Van: [art 5 1-2e]
Verzonden: woensdag 23 november 2022 12:53
Aan: [art 5 1-2e]
Onderwerp: RE: Vraag n.a.v. Besluit gedeputeerde staten omtrent de wachtplaats oostzijde Broekvelderbrug

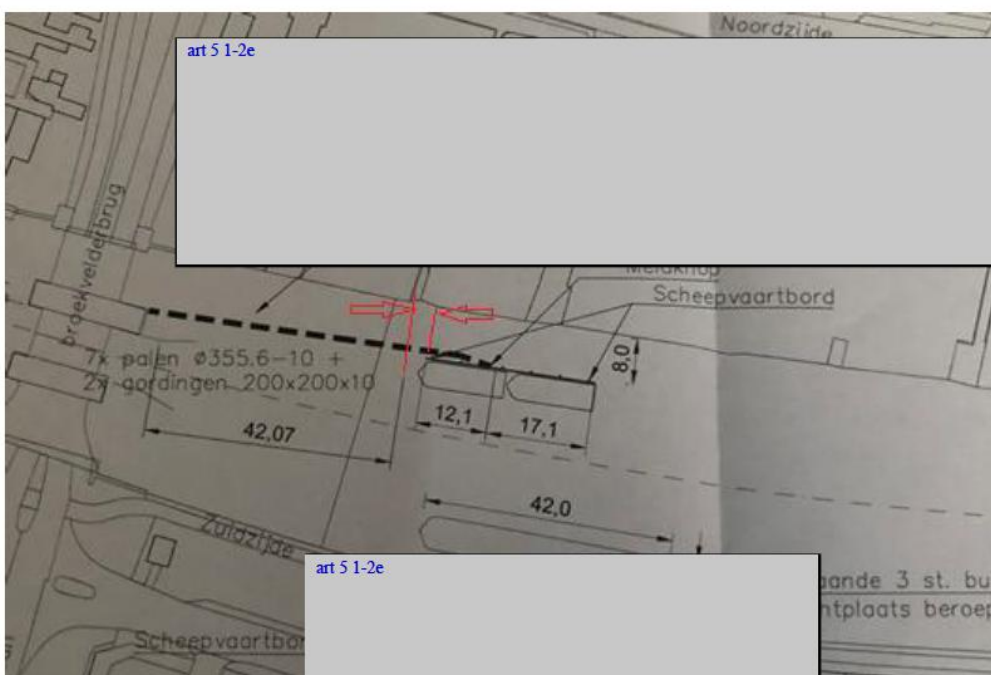
En zojuist nóg een e-mail van dhr [art 5 1-2e](#)

[@ art 5 1-2e](#) kunnen jullie de opmerking over de juistheid van de tekening plaatsen?

Het ging mij niet om de afstand van 7cm, maar om de afstand met rood aangegeven in onderstaande tekening.

Als de afstand tot de eerste paal 42 meter moet zijn (waarvan akte), dan is de tekening onjuist. Ik verzoek u de tekening te laten aanpassen.

Wil jij voor de aanpassing uitgaan van 42,0 m?
Alvast bedankt.

Ik snap de vraag. Dit stukje open ruimte moet uit de tekening worden gehaald. Maatvoering is niet helemaal juist weergegeven.
Dit zal ik laten herstellen.
Laat jij nog weten of ook die 42,07 m nog aanpassing behoeft?

Ik ontving vandaag een tekening van de wachtplaats dd. 15-8-2022:

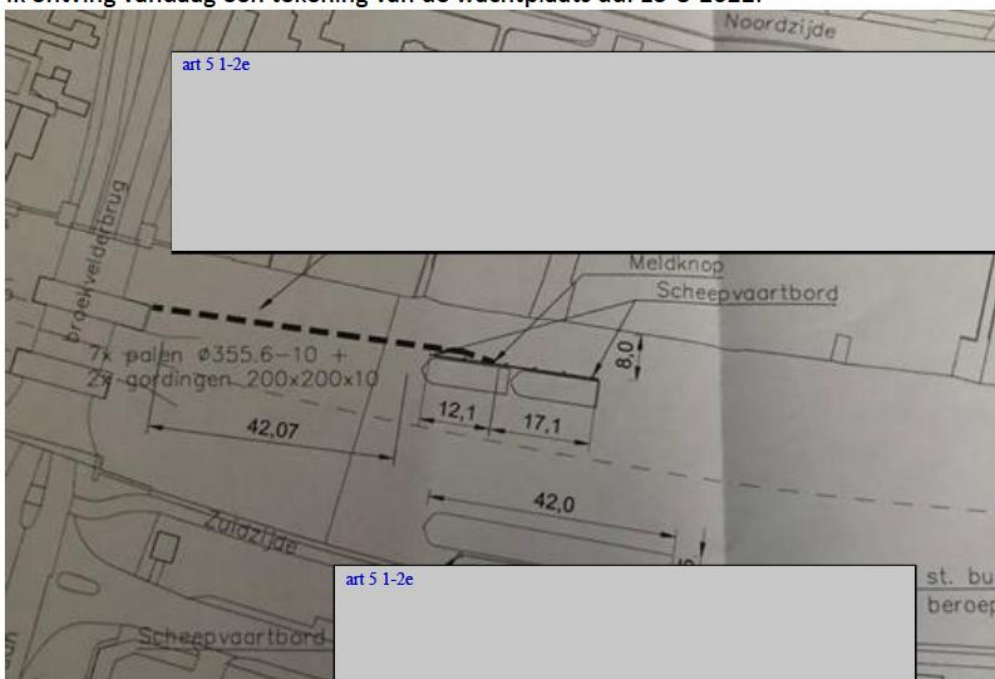
De eerste paal van de wachtplaats staat volgens de tekening nu verder dan de gecommuniceerde 42m vanaf de 'knik in het remmingwerk'.

De afstand van 42m was in strijd met de richtlijn die zegt: zo dicht mogelijk bij de brug.
Als wordt afgeweken van de richtlijn moet hiervoor een goede motivatie worden gegeven.
Een goede motivatie ontbreekt.

Inmiddels is de afstand vanaf de brug volgens de tekening dus nog groter dan die al was. Daar moet uiteraard ook een reden voor zijn.

De afstand tussen de wachtplaats en de brug hoort 42,00 meter te zijn, en niet 42,07 meter. De lengte van 42,07 meter op de tekening d.d. 15-8-22 is dan ook onjuist en is geen indicatie voor hoe de wachtplaats gerealiseerd gaat worden. De afstand van 42,00 meter staat vast.
